## 伊方発電所3号炉 高経年化技術評価に係るヒアリング コメント反映整理表&lt;耐震安全性評価&gt;

四国電力株式会社  
耐震安全性評価

伊方3号炉－耐震安全性評価－2

図 4-2 伸縮継手模式図

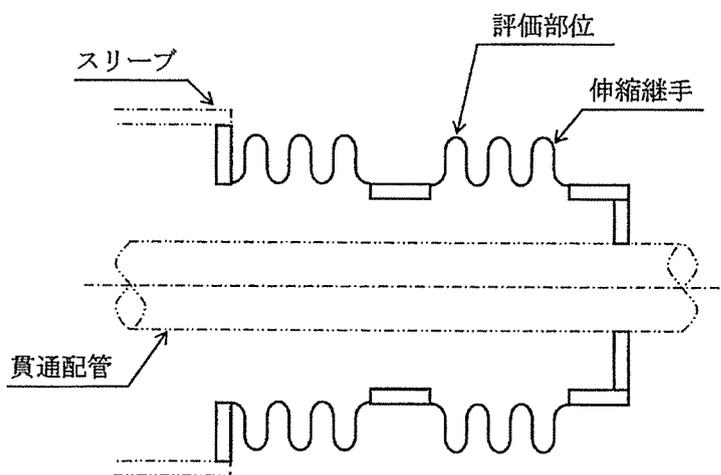
タイトル	表 3.4-31 の主蒸気配管貫通部および主給水配管貫通部の疲労割れに対する評価の具体的内容（評価仕様、解析モデル、入力（荷重）条件、評価結果）を提示すること。																																																																								
説明	<p>主蒸気配管貫通部および主給水配管貫通部の疲労割れに対する評価の具体的内容について以下に示す。</p> <p>1. 記号の説明 伸縮継手の疲労評価に用いる記号について、表 4-1 に示す。</p> <p>表 4-1 伸縮継手の疲労評価に用いる記号</p>

図 4-2 に主蒸気配管および主給水配管の伸縮継手の模式図を示す。

【FEM解析モデルおよび結果】

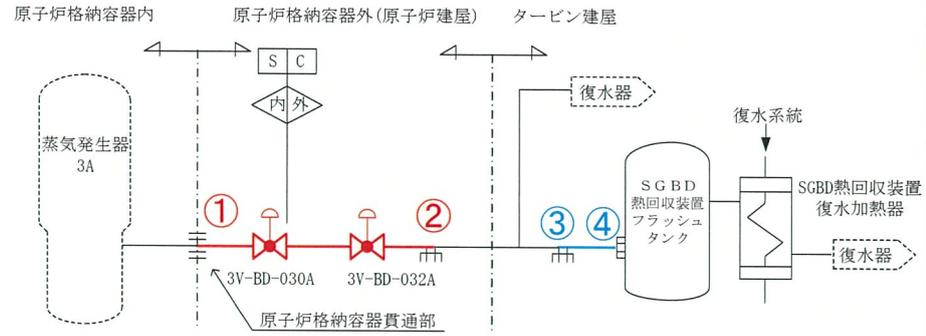
<p>タイトル</p>	<p>補足説明資料別紙12の添付-6(1/4)の主蒸気ダンプ管のFEM評価結果について、添付5(2/2)のドレン管(エルボ部)のFEM評価例と同様に具体的内容を提示すること。</p>																																																												
<p>説明</p>	<p>主蒸気ダンプ管に対するFEM評価結果について、具体的内容を以下に示す。</p> <p>主蒸気ダンプ管のFEM解析では、一次要素のソリッドモデルにて解析を行い、ミーゼス応力を算出している。</p> <p>固定端は偏平を許容しない真円固定としているが、真円固定条件が評価部(3次元はりモデル解析で応力評価上厳しい結果となった部位)に影響を与えない範囲を考慮して、評価部から2D程度(評価する配管の外径の2倍程度)の位置を固定端としている。</p> <p>また、板厚方向のメッシュ数を3層としているが、これは曲げにより偏平を生じる解析においてもCクラス配管の耐震評価で対象とする一次応力を適切に評価できることを過去の解析や試解析等により確認しているため、採用したものである。</p> <p><b>【FEM入力荷重】</b> 3次元はりモデル解析で得られたA点およびC~I点の荷重を、FEMモデルに入力する。</p> <table border="1" data-bbox="462 1209 1165 1500"> <tr> <td colspan="2">A</td> <td colspan="3">力(N)</td> <td colspan="3">モーメント(N・m)</td> </tr> <tr> <td colspan="2">荷重ケース</td> <td>X</td> <td>Y</td> <td>Z</td> <td>X</td> <td>Y</td> <td>Z</td> </tr> <tr> <td colspan="2">自重</td> <td colspan="6" rowspan="4" style="background-color: #cccccc;"></td> </tr> <tr> <td rowspan="2">地震</td> <td>(+Z)</td> </tr> <tr> <td>(-Z)</td> </tr> <tr> <td rowspan="2">自重+地震</td> <td>(+Z)</td> </tr> <tr> <td>(-Z)</td> </tr> </table> <p style="text-align: right;">} 梁モデル解析結果 } FEM入力荷重</p> <table border="1" data-bbox="462 1556 1165 1848"> <tr> <td colspan="2">C</td> <td colspan="3">力(N)</td> <td colspan="3">モーメント(N・m)</td> </tr> <tr> <td colspan="2">荷重ケース</td> <td>X</td> <td>Y</td> <td>Z</td> <td>X</td> <td>Y</td> <td>Z</td> </tr> <tr> <td colspan="2">自重</td> <td colspan="6" rowspan="4" style="background-color: #cccccc;"></td> </tr> <tr> <td rowspan="2">地震</td> <td>(+Z)</td> </tr> <tr> <td>(-Z)</td> </tr> <tr> <td rowspan="2">自重+地震</td> <td>(+Z)</td> </tr> <tr> <td>(-Z)</td> </tr> </table> <p style="text-align: right;">} 梁モデル解析結果 } FEM入力荷重</p>	A		力(N)			モーメント(N・m)			荷重ケース		X	Y	Z	X	Y	Z	自重								地震	(+Z)	(-Z)	自重+地震	(+Z)	(-Z)	C		力(N)			モーメント(N・m)			荷重ケース		X	Y	Z	X	Y	Z	自重								地震	(+Z)	(-Z)	自重+地震	(+Z)	(-Z)

地震方向	内圧	発生応力(MPa)		許容応力 $S_y$ (MPa)	応力比
		自重+地震 (FEM解析結果)	合計		
+Z	0	61 (28)	61 (28)	182	0.34 (0.15)

+Z方向の発生応力が大きいためこれを評価結果とする。( )内は-Z方向の結果を示す。

図1 蒸気発生器ブロダーシステム配管 A-蒸気発生器ブロダーシステム配管  
PEN#313(CV外) CVBD内 【S s地震】

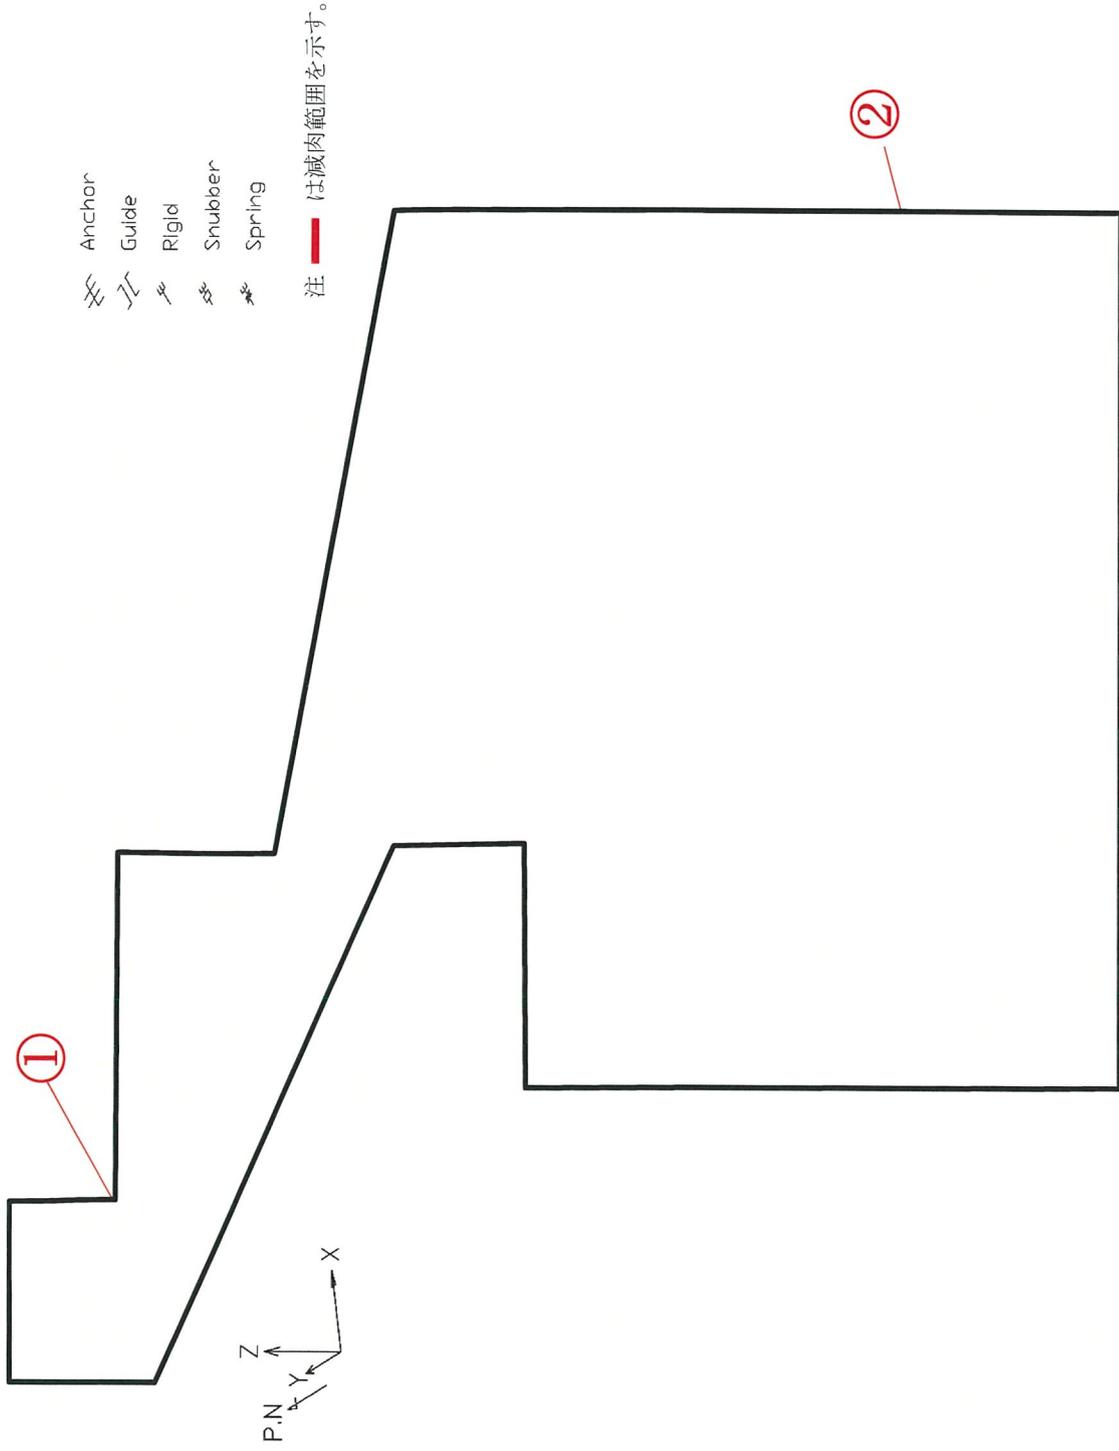
<p>タイトル</p>	<p>補足説明資料別紙12の添付-1の蒸気発生器ブローダウン系統配管のS s地震評価対象(CVBD内)の解析モデル図とCクラス地震評価対象の解析モデル図のつながりを示す系統図を提示すること。</p>
<p>説明</p>	<p>補足説明資料別紙12の添付-1のA-蒸気発生器ブローダウン系統配管の解析モデル図とCクラス地震評価対象の解析モデル図(SGBDフラッシュタンク入口管A2)のつながりを示した系統図を図6-1に示す。 また、それぞれの解析モデル図を添付資料-1に示す。</p> <div data-bbox="909 739 1308 996" style="border: 1px solid black; padding: 5px; margin: 10px 0;"> <p>S C 耐震クラス境界</p> <p>内外 CVBD境界</p> <p>— 3次元はりモデル解析ブロック (A-蒸気発生器ブローダウン系統配管 PEN#313 (CV外) CVBD内)</p> <p>— 3次元はりモデル解析ブロック (蒸気発生器ブローダウン系統配管(Cクラス)SGBDフラッシュタンク入口管A2)</p> <p>※①～④は解析モデル図とのつながりを示す。</p> </div>  <p style="text-align: center;">図6-1 蒸気発生器ブローダウン系統配管解析モデル図のつながりを示した系統図</p>
